改善箇所説明図

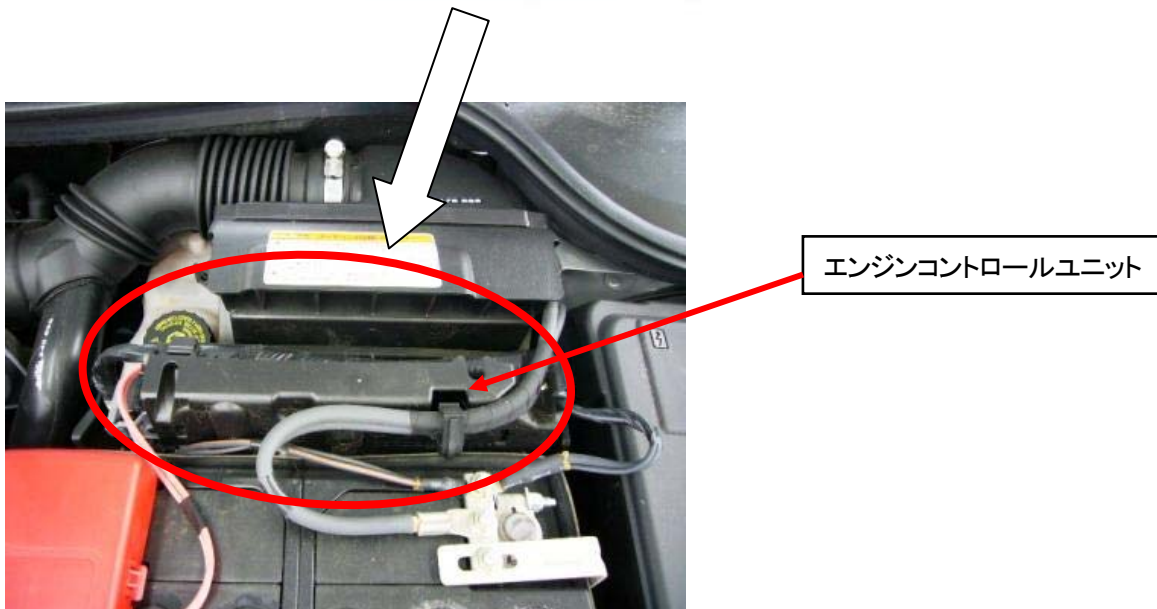
基準不適合の発生箇所

エンジンコントロールユニットのプログラムが不適切なため、エアコンデショナーの冷媒圧力を適正に制御出来なくなり、コンプレッサーが回り続けることがある。そのため、そのまま使用を続けると、コンプレッサーに過大な負担が掛かり、駆動ベルトが外れて補機類が作動しなくなり、最悪の場合、エンジンが停止する。

改善の内容

全車両、エンジンコントロールユニット番号を確認し、必要な場合は対策プログラムに変更する。

原動機室にルノー指定ステッカーを貼付する。
